<b>(Teil)-Projektnummer</b>	A59-G20-NW
<b>Straße</b>	A 59 AD Bonn/Nordost (A 565) - AD St. Augustin/W (A 560)
<b>Einstufungsvorschlag BVWP-E</b>	VB-E
<b>Geplante Maßnahme</b>	Ausbau (von 6 auf 8 Streifen)
<b>Verfahrensstand</b>	Offenlage der Planfeststellungsunterlagen im Februar 2016
<b>LABÜ-Aktenzeichen</b>	BN/RSK 43-12.94 ST/02.07

## **Bewertung des Vorhabens**

Verkehrsmengen an der automatischen Zählstelle „AD St. Augustin (S)“ der BAST im geplanten Ausbau-Abschnitt (schwarz: DTV, grau: LKW/24h) Quelle: BAST

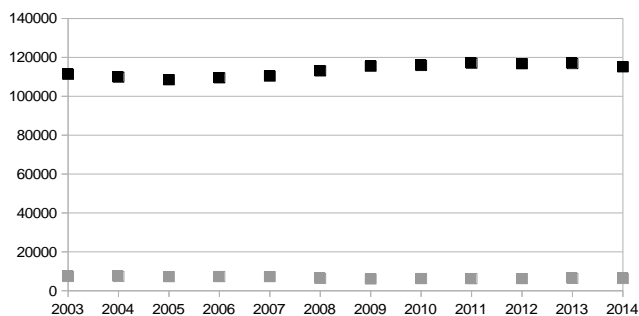
Die hohe Verkehrsbelastung wird bestätigt, die vom BVWP-E für 2030 prognostizierten 128.000 DTV scheinen aber deutlich überhöht. Denn seit 2009 stagniert die Verkehrsstärke (siehe Graphik). Der LKW-Verkehr geht sogar zurück (2003: 7.351 LKW/24h – 2014: 6305 LKW/24h). Daher ist die Prognose des BVWP-E für den LKW-Verkehr in 2030 mit 18.000 LKW/24h ungläubhaft.
